Engineering Change Notice(ECN)

ECN-D-2604-14(SHIPPING BLOCK RED Post-processing)

FA Research ME 2 Team

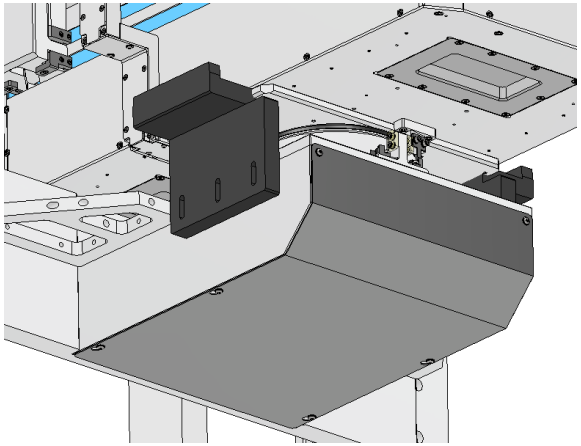
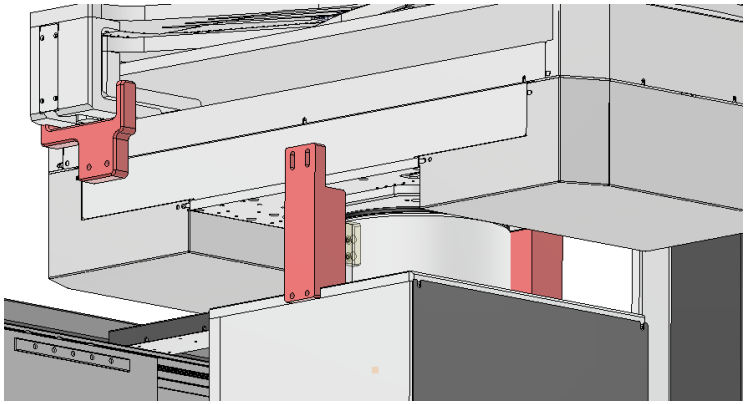
상세내용 Detail	파트 색상 구분 X **No Color distinction for parts**	ROBOT 구동 시 제거가 필요한 모든 파트는 색상을 빨강색으로 할 것. MC NYRON : RED AL : RED-ANODIZING **All parts that must be removed prior to robot operation shall be colored red,**

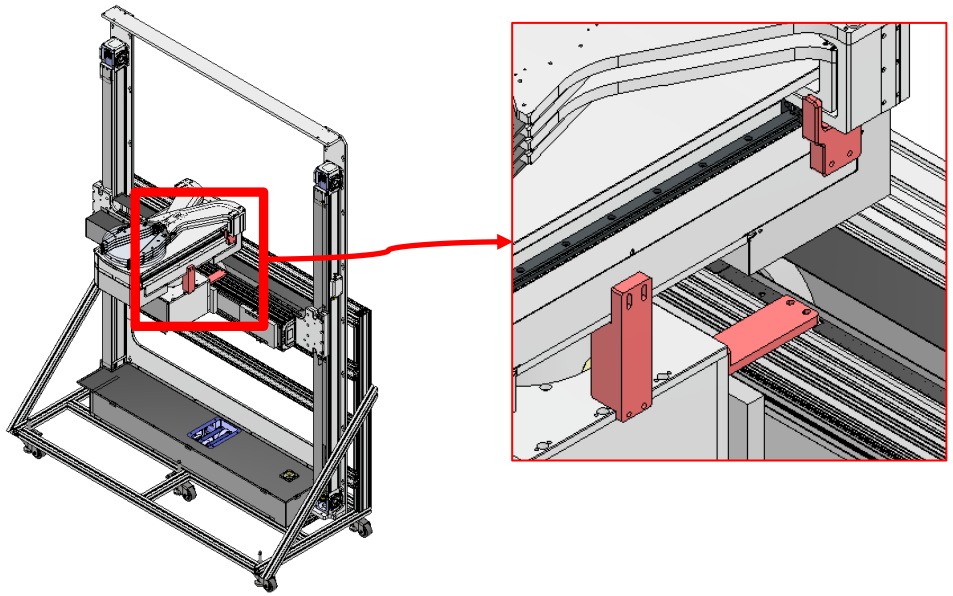
전체 이미지 Full Image	 **The blocks used to secure the robot will turn red.** **This applies to all robots and all axes.** ※위 이미지는 SINGLE ROBOT으로 든 예시이며 ROBOT, FRAME 등 제거가 필요한 모든 파트는 RED로 표기 할 것.
